# Entwicklungsstand BP 2445 ehem. Wachendorffgelände

Aktueller Status, Bedarfe der Bürgerschaft und weitergehende Fragen

Bürgerverein Gierath-Schlodderdich JHV 2024 am 22.04.2024, Astrid Zähler-Steffen

## BP Nr. 2445 in Bergisch Gladbach Gronau:

StEB Köln Hochwassergefahrenkarte Strunde - Extremhochwasser

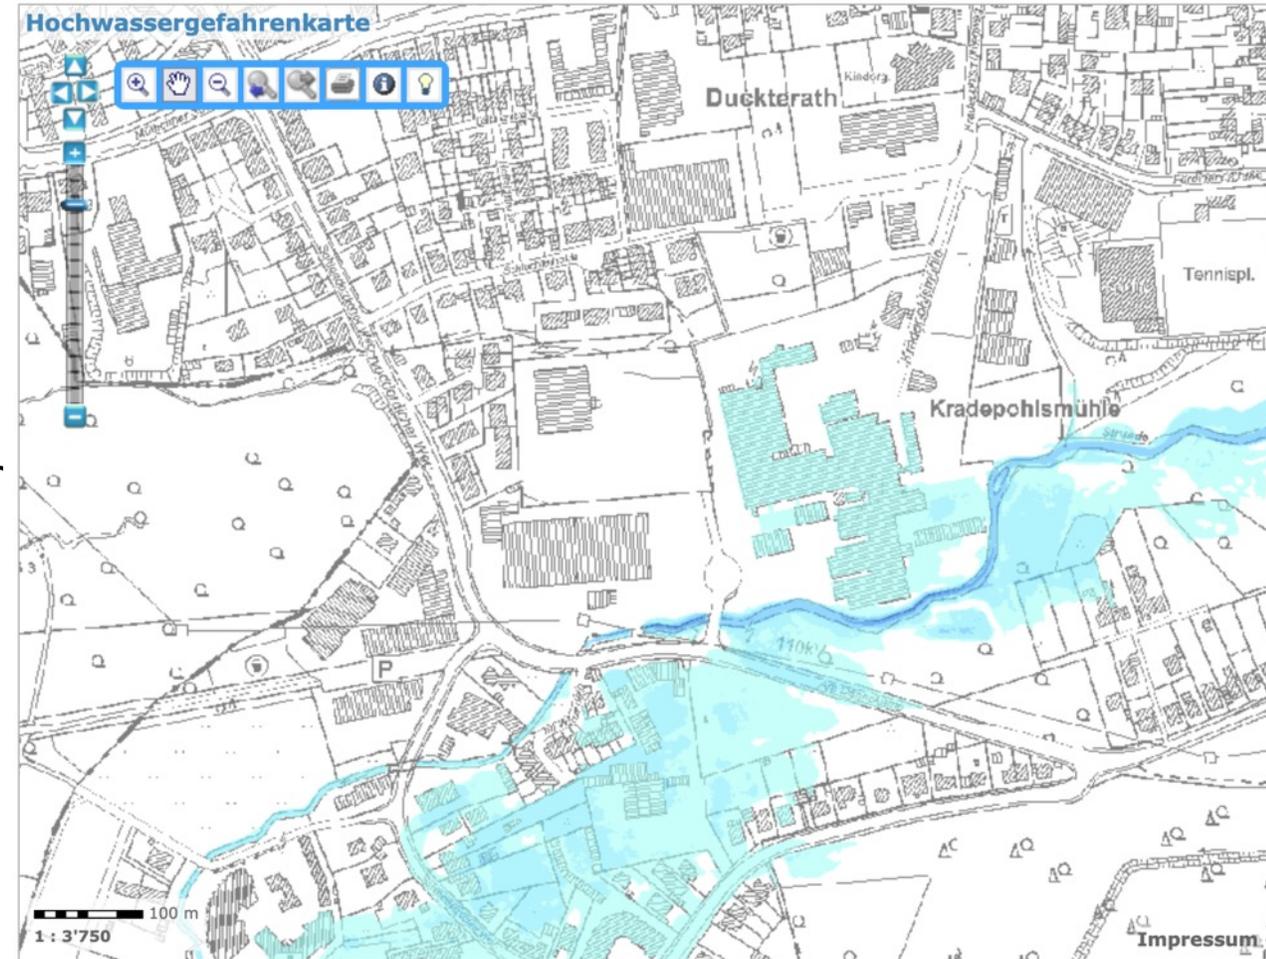
- Größer werdende Überschwemmungen nach Starkregen z.B. 1977, 1997, 2003, 2013,  
**14. 7. 2021:** 14-stündiger Starkregen mit 130 l/m<sup>2</sup>

- Die Aufnahmekapazität des als Entlastungskanal der Strunde und des Regenwasserabflusses gebauten rechtsrheinischen Randkanals (rrh Rk) „Am Dännekamp“ ist erschöpft! (Gutachten Hydrotech, Analyse des Starkregenereignisses vom 14.7.2021)
- Stärkste Einleitung in den rrrhRK an der Einleitstelle „Am Dännekamp“: **18.323 l/s bei HQ100**
- **Rückstau, wenn „Dünnwald“ den Schieber zumacht!!!**

Anlage\_3\_Studie\_staedteb\_Integration\_220509

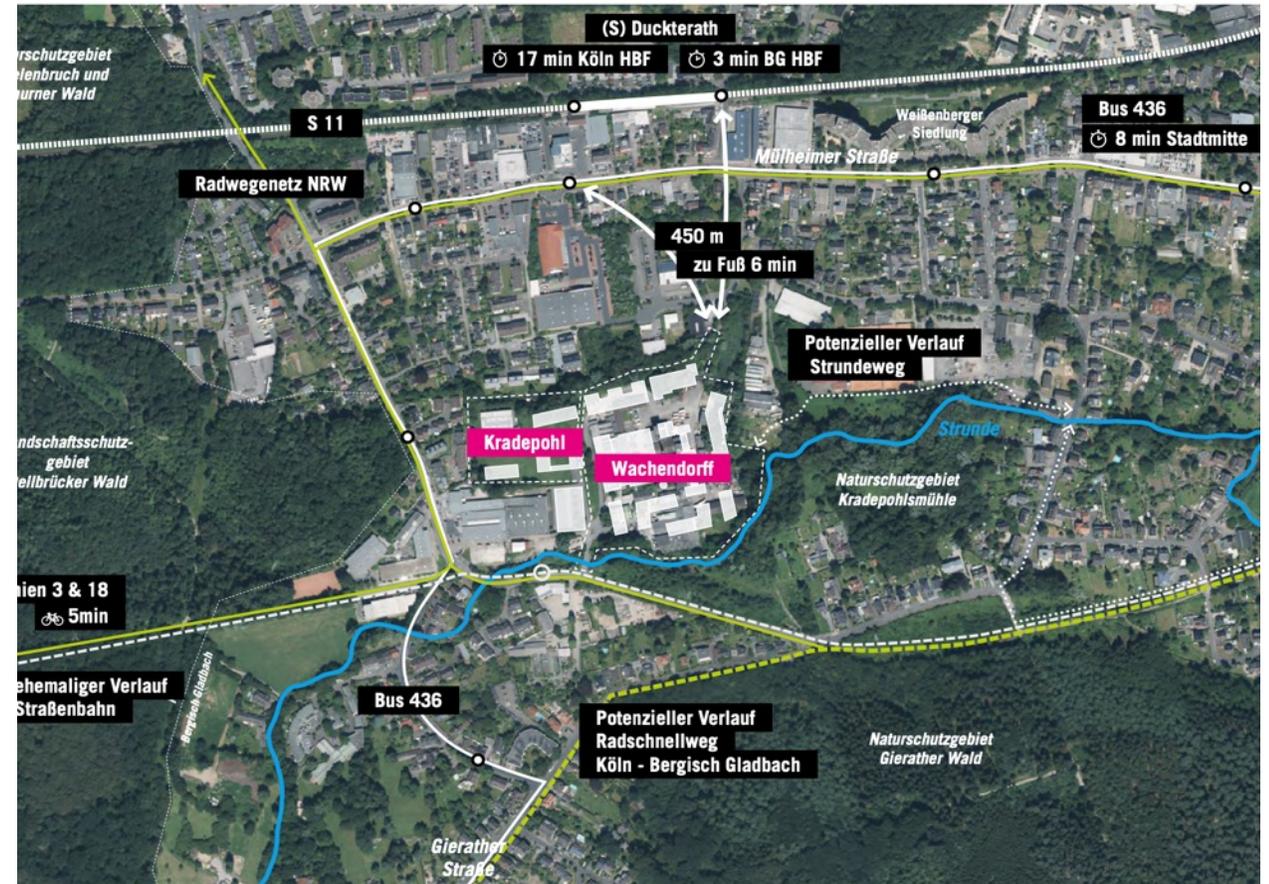
Aus wirtschaftlichen Gründen wurde die Bebauung immer weiter verdichtet, u. a. fand eine Verdoppelung der **Wohnungszahl** auf inzwischen **fast 500** Einheiten statt, die viel Fläche frisst:

- Bebauung ragt bis 8 m in das Überschwemmungsgebiet der Strunde hinein
- Anschüttungen sind notwendig, um die Neubauten vor Hochwasser zu schützen
- Schrumpfung des Gewässerschutzstreifens: Durch den Flächenverbrauch rückt das Plangebiet im Süden sehr dicht an die Strunde

Und diese Planungen beruhen noch auf den alten Hochwasserkarten von vor 2021 ...

**Fazit:** Der Retentionsraum wird eingeschränkt und der **Hochwasserschutz verschlechtert sich**

# BP-2449: Gewässerschutzstreifen 15m (2013)

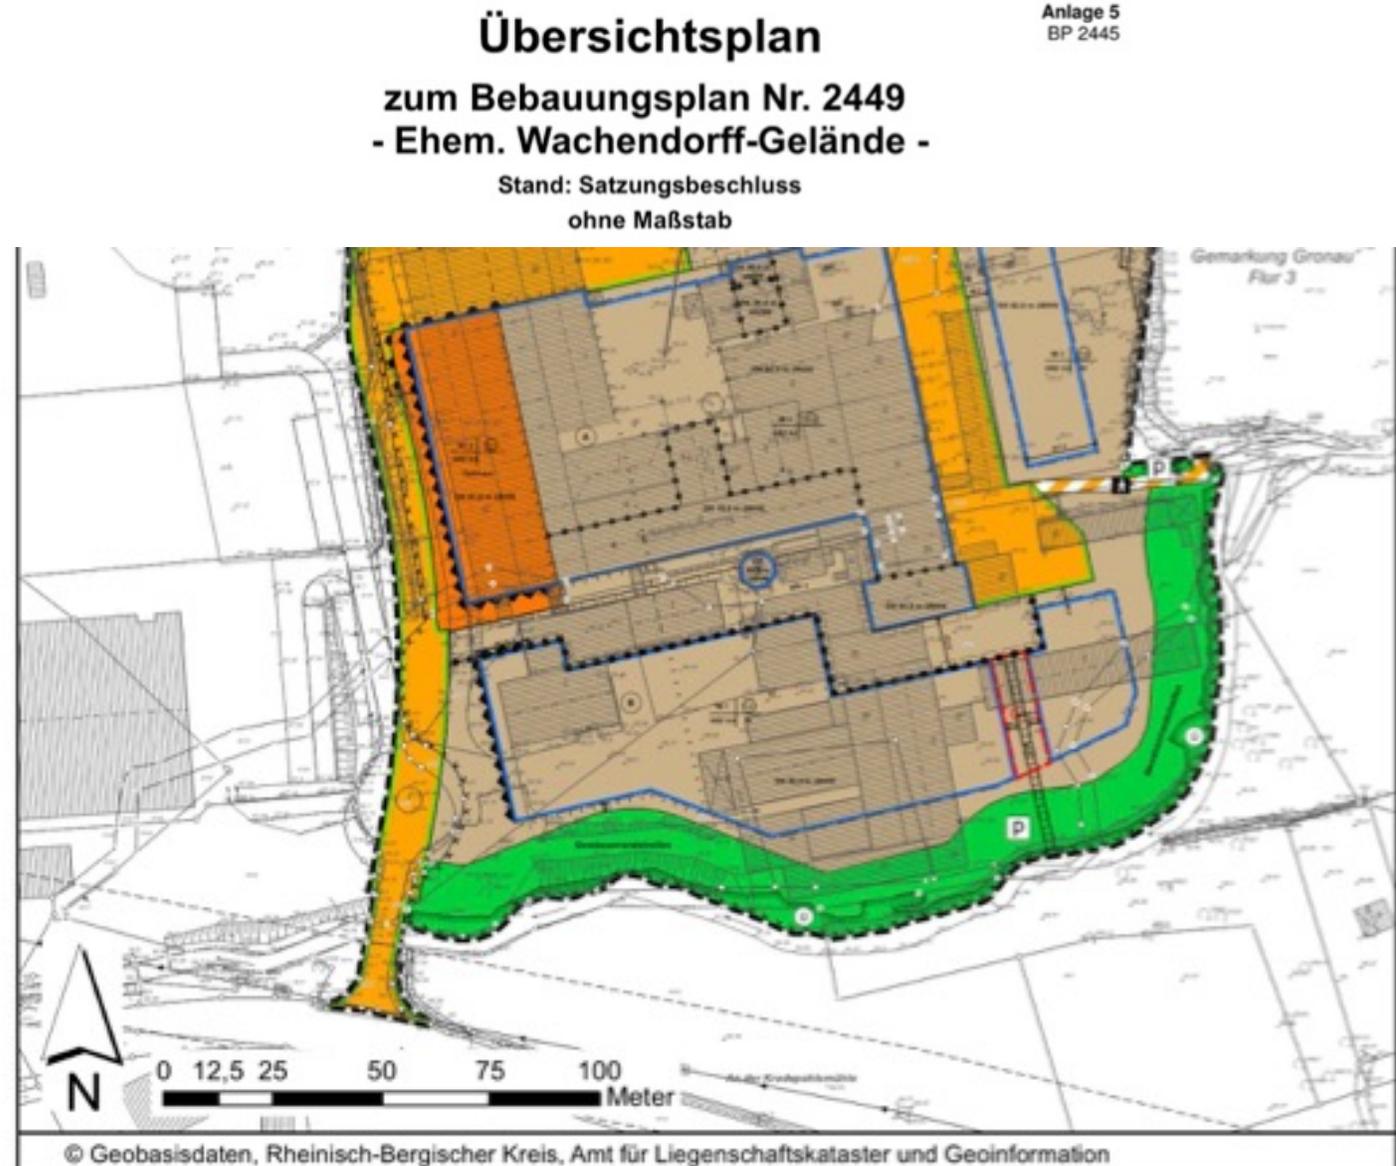
- Für BP 2449 wurde im Süden zwischen Strunde und Bebauung ein mind. **15 m breiter Grünstreifen** konzipiert
- Funktionen des Grünstreifens:
  - Überflutungs- und Gewässerschutzstreifen
  - Schutzpuffer zwischen Bebauung und dem Naturschutzgebiet „Kradepohlmühle“

**Aktuelle Forderung auch für BP 2445**  
**- mind. 15 m breiter Grünstreifen**

- Die topographische Gegebenheiten sind unverändert
- Ausgleichsfläche für verdichtete Bebauung
- Zusätzlicher Schutz vor zunehmenden Extremwetterereignissen

Anlage\_3\_Studie\_staedteb\_Integration\_220509

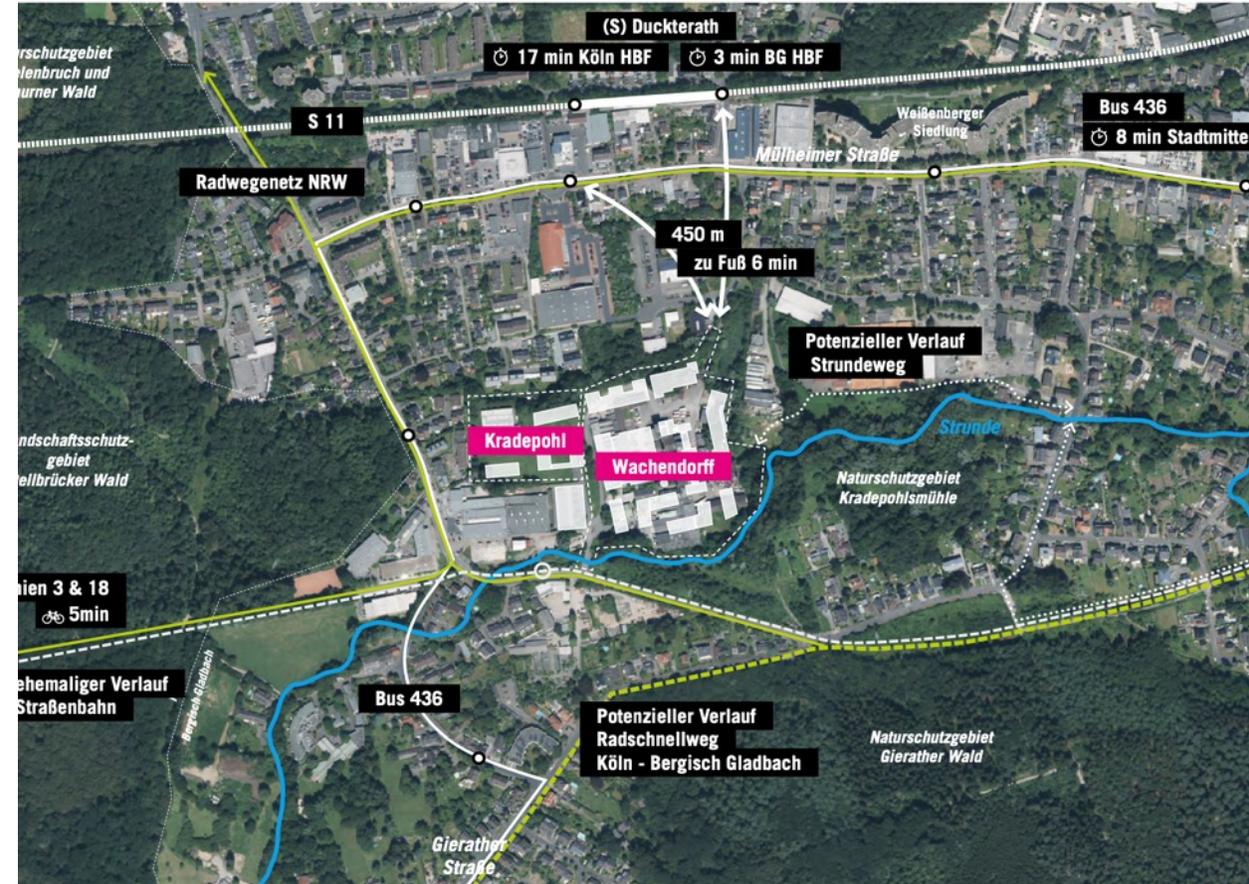
- Geplant sind fast 500 Wohnungen für ca. 1200 Personen
- In mehreren Tiefgaragen sollen dafür zuletzt **ca. 550** Stellplätze entstehen
- Zufahrten zu den Tiefgaragen im Süden an der Straße „Am Dännekamp“ im Norden am „Kradepohlmühlenweg“
- + tägliche Anfahrten Schule, Altenheim, Gewerbe etc.
- Das neue Wohnquartier selbst wird möglichst verkehrsarm konzipiert.

**Fazit:** Durch **zusätzlichen Individualverkehr** insbes. in beruflichen Stoßzeiten kommt es zu möglichen **Überlastungen** der jetzt schon stark frequentierten Straßen:

- Mülheimer Str.
- Schlodderdicher Weg
- Gierather Straße
